BT0266
25.09.97

Assunto: Lançamento da Nova Versão de Fogões Consul

Modelos: CFA50/76B, CFD50/76B, CFE50/76B, CFM50/76B, CFX50/76B

Fig.01

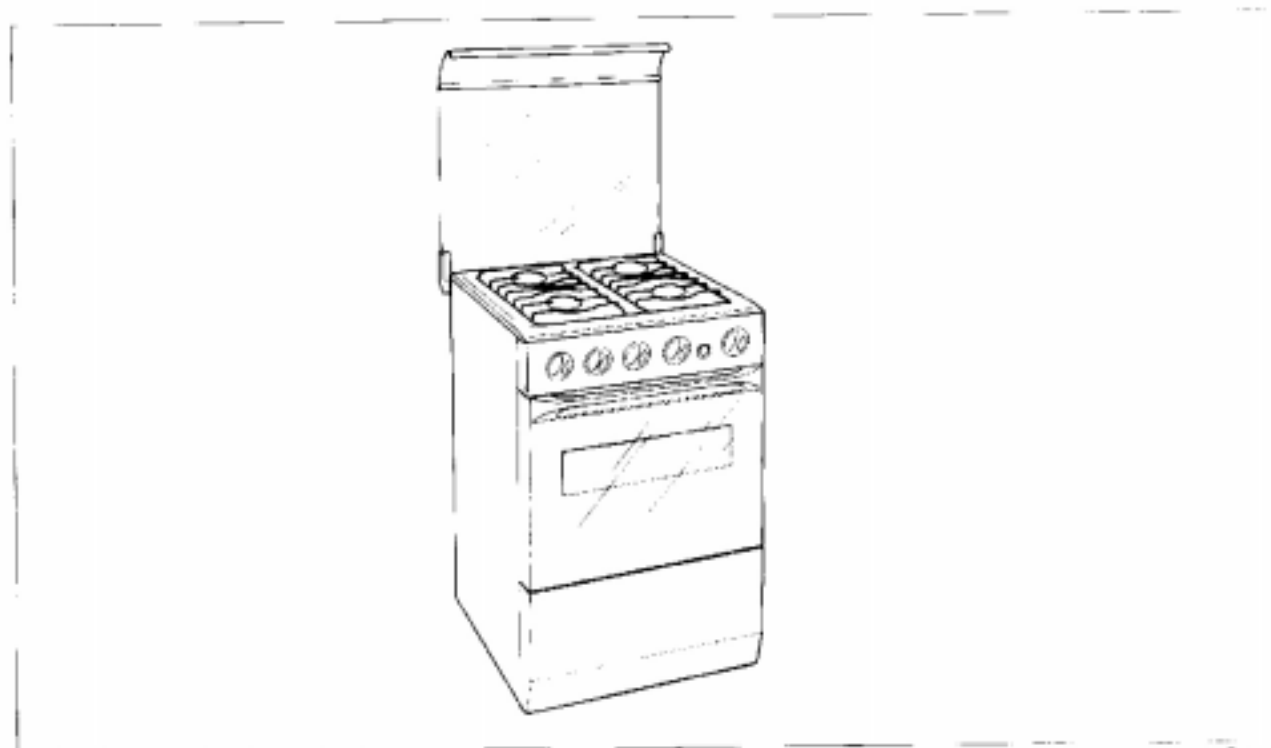
Os "Fogões Consul" Versão "B" diferenciam-se dos Versão "A" nas seguintes características:

- 1 - Grafismo (Painel de Controle, Manípulos, Vidro do Forno)
- 2 - Acrescentado Pés Niveladores
- 3 - Conjunto Prateleiras Deslizante (Exclusivo para os modelos Pratices Plus - CFM50/76B).

Fig.02

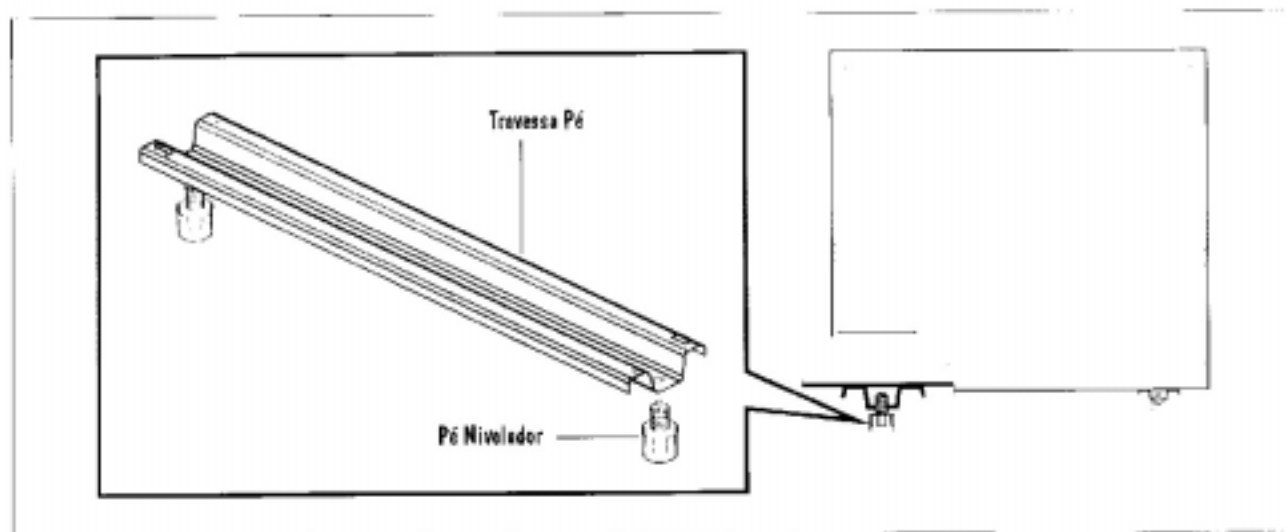
Afim de assegurarmos o nivelamento correto do produto e aumentarmos a segurança do usuário, estamos implantando no produto Pés Niveladores semelhante aos utilizados na linha de refrigeração. Com a introdução deste item a Travessa pé destes produtos também foram alteradas, de modo a acompanhar a Rosca do Pé Nivelador.

Fig.03

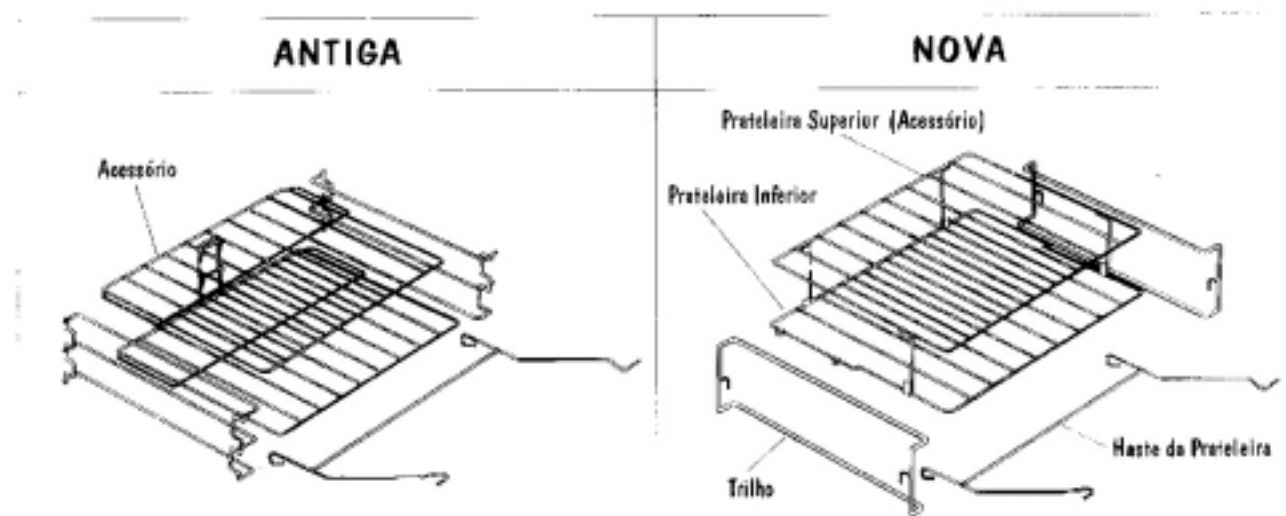
Devido a pouca utilização da terceira altura do trilho da Prateleira, esta foi alterada passando a ter apenas duas possibilidades de altura, com isto ganhamos espaço interno do forno e melhor qualidade nos assados.

Como é de conhecimento, os Modelos Praticce Plus possuem apenas uma Prateleira Deslizante. Para os modelos 6 bocas (CFM 76 B) a Prateleira Superior utilizada nos "Fogões Brastemp" modelos BFO/ BFT 76 B podem ser adaptadas e vendidas como acessório, logo nos modelos 4 bocas (CFM 50 B) foi desenvolvido uma Prateleira Superior específica onde a mesma poderá ser adaptada e vendida como acessório do produto.
